自民國 111 年 9 月 18 日池上地震後，造成花東地區多處道路、橋樑與鐵路中斷，因蘇花公路與鐵道北迴線沿線為崩塌與落石災害高風險區域，故交通部臺灣鐵路管理局遂即進行邊坡巡檢作業，於台 9 線 158.3k 上邊坡航拍發現有邊坡裸露存在(位於仁水隧道南下車道過清水溪右側邊坡)，由臺灣鐵路管理局通知行政院農業部林業及自然保育署花蓮分署有邊坡裸露，可能導致下邊坡公路及鐵路災害風險，因裸露區位處於立霧溪事業區 8 林班內，為瞭解該裸露區位可能存在風險與相關因應處置作為，遂於民國 112 年 7 月 11 日啟動本次災害調查工作，於 7 月 17 日將調查評估分析成果彙整後提供調查速報，後續於 7 月 28 日提送完整調查評估報告，以供相關單位處理參酌辦理後續處置建議。

「112~113 年度花蓮處轄災後緊急調查評估工作」項下

「台 9 線 158.3k 大清水上方邊坡裸露」報告書審查意見及辦理

圖 7-10、邊坡裸露殘石可能影響範圍檢討

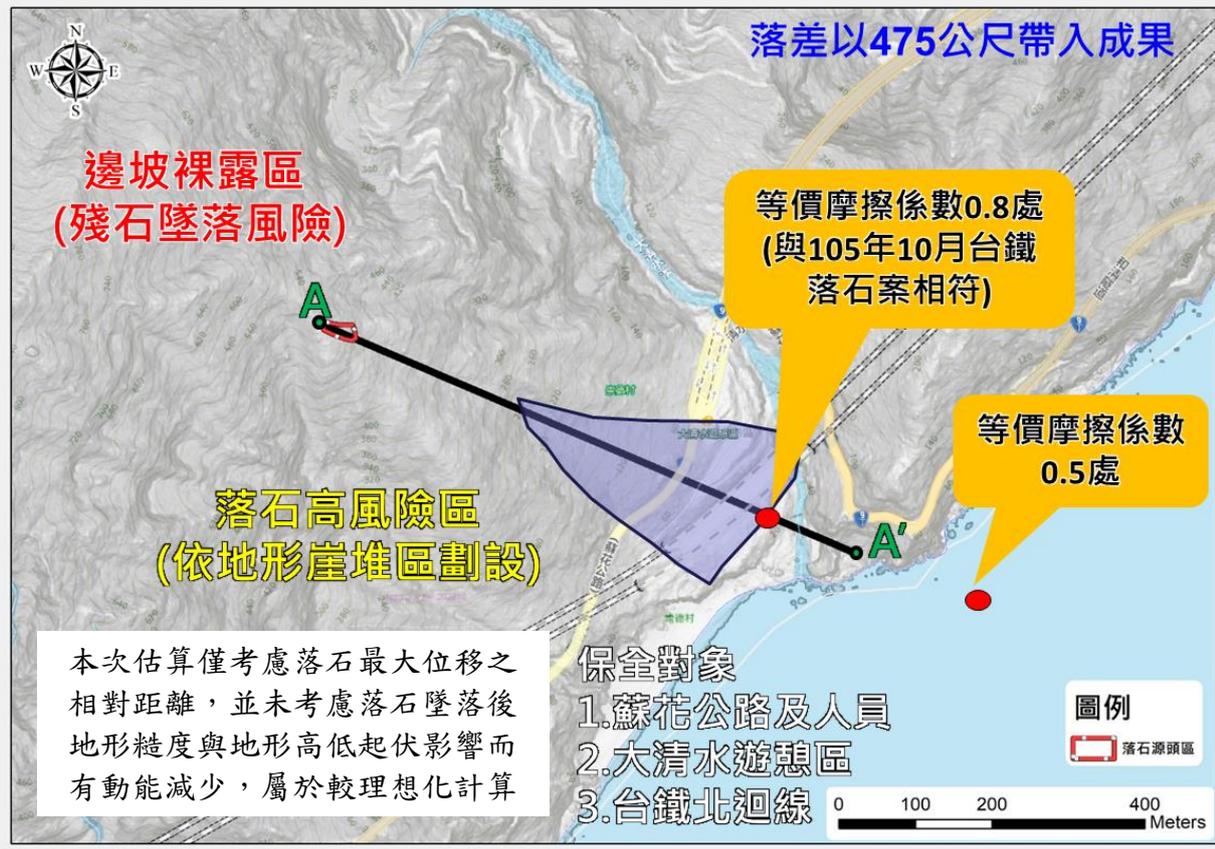
審查委員	項次	審查意見	辦理情形	頁數
施 委員 彰樹	1.	本案調查評估報告成大團隊係依所蒐集多年之衛星影像航空照片，及現場調查並加實地 UAV 空拍照片，進行判釋分析，並就落石原因，岩性分析，落石滾動路徑以及影響範圍，分別探討評估後提出報告，已大致應屬適當。	感謝委員認可。	--
	2.	至於落石可能影響範圍，經依學理演算推估，結果並與台鐵 105 年 10 月落石案評估結果相符(P.38 及 P.39 之圖 7-8~圖 7-11)，應屬有其可信度，為其範圍圖應有詳細之起訖里程。	感謝委員意見，目前可能影響區起訖里程約台 9 線 158.2K~158.4K 間及北迴線里程 K51+300~K51+500 之間如圖 7-11 所示。	P.40
	3.	本調查評估報告，茲建議就下列數點加強論述： 一、坡面裸露區並無人開發行為，	感謝委員意見，將加強補充論述。	P.41 ~P.43

審查委員	項次	審查意見	辦理情形	頁數
徐委員弘明	1.	請補水利署大濁水雨量站位置	感謝委員意見，已補充於圖 2-1 所示。	P.8
	2.	請補充殘石掉落之影響範圍	感謝委員意見，本案由等價摩擦係數，採落石災害適用之係數進行推估，如圖 7-10 與圖 7-11 所示。	P.40
	3.	依提供之影響範圍(現勘時)，建議將影響範圍繪製至南向鐵道之範圍。	感謝委員意見，已調整如圖 7-10 與圖 7-11 所示。	P.40
	4.	依現場勘查，以邊坡處理來阻攔殘石之 2 種手段，其困難度高且會造成坡面二次破壞而影響安全，建議道路及鐵道等單位應做好防範及維護工作，以確保兩者之使用人安全。	感謝委員意見，確如委員所述，由於工程介入後可能衍生更嚴重之坡面破壞狀況。	P.41 ~P.43
	5.	對策中提及建立緊急通報機制，應再思考此機制如何運做，另林業保育署在此中之角色及作為。	感謝委員意見，經報告書審查後，已重新調整建議說明。	P.41 ~P.43
	6.	對策中針對危石採定期或不定期追蹤，提供相關單位預警，應說明清楚林業保育署如何辦理。	感謝委員意見，經審查決議後，建議維持鐵、公路單位既有巡檢工作，視	P.41 ~P.43

附圖一 砂基石柵欄(1=240cm)示意圖

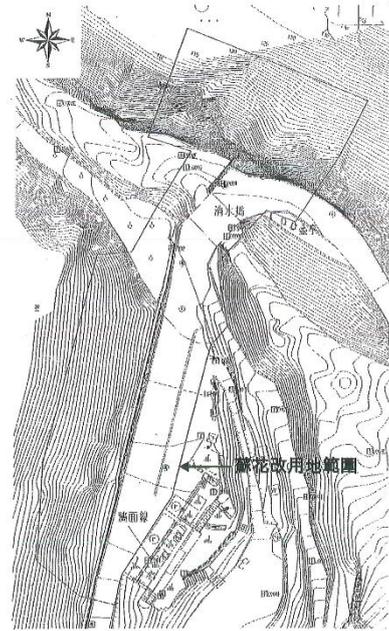
但解除後應加強保護措施，維持原有的功能。(嚴防崩塌落石)。	倒斜型式設計，以提高道路使用安全性；另於隧道南洞口路塹段之擋土排樁及半重力式擋土牆上方設置防落石柵欄，並利用該處平台作為囚石空間。目前該措施之設置本已可降低落石衝擊力及有效攔阻落石，惟為強化效能，針對柵欄高度將再提高為 240CM(詳附圖一)，以獲得更佳之防護效果，施工中並設置監測儀器維護邊坡安全。
(2)	本解除區域內有花 DF024 土石流潛勢溪，請確認本區是否為土石流特定水土保持區。	依據花蓮縣政府 102.10.14 府農保字第 1020185785 號函詢結果，本解編區域非屬特定水土保持區。
(3)	本區是否為地調所公告之地質敏感區，請查明。	由經濟部中央地質調查所網頁「地質法專區」中，於 104 年 10 月 2 日更新之「各縣(市)已公告地質敏感區之行政區列表」顯示，於本次保安林解編範圍所在之花蓮縣秀林鄉行政區內，尚未公告法定之地質敏感區。
(4)	解除區域整體坡度為 20.7%，建請能有實測地形圖之佐証。	實測地形圖見附圖二，整體坡度 20.7%為用地範圍內之平均坡度，坡度分積見附圖三。
(5)	請補充現有清水橋之通水斷面演算(土石流)，是	1.清水溪排水涵容檢核，出水高符合 25 年頻率標準。

<p>能滿足規範要求。</p> <p>此外，為減少落石影響交通安全，南洞口路壘段之擋土排樁及半重力式擋土牆上方設置防落石柵欄，並利用該處平台作為囚石空間。目前該措施之設置本已可降低落石衝擊力及有效攔阻落石，惟為強化效能，針對柵欄高度將再提高為 240CM(詳附圖一)，以獲得更佳之防護效果。</p>
3	<p>另委員建議出口後之道路往海測移，避免開挖邊坡，減少擾動，因既有道路海側係屬大管處停車場及公廁，且考量出口後若往海測調整，將影響大管處停車場及公廁等設施，另將增加道路彎曲性，故此部分將再回去研商討論。</p>	<p>路點終點距即有蘇花公路彎道曲點僅約 50 公尺，路線南下線亦留設轉向前往大清水休憩站之左轉車道，在設計速率 50 公里/小時之情況下，考量交通部頒公路路線設計規範相關規定及行車安全，路線須接回既有道路中心，及與海側大清水休憩區既有設施須保持一定距離，故建議仍維持原設計。</p>
1	<p>林委員俐玲</p>	
	<p>同意解除。</p>	<p>敬悉。</p>
(1)	<p>原本保安林之功能為減少落石影響交通安全，一</p>	<p>為減少落石影響交通安全，本計畫於仁水隧道南洞口採</p>
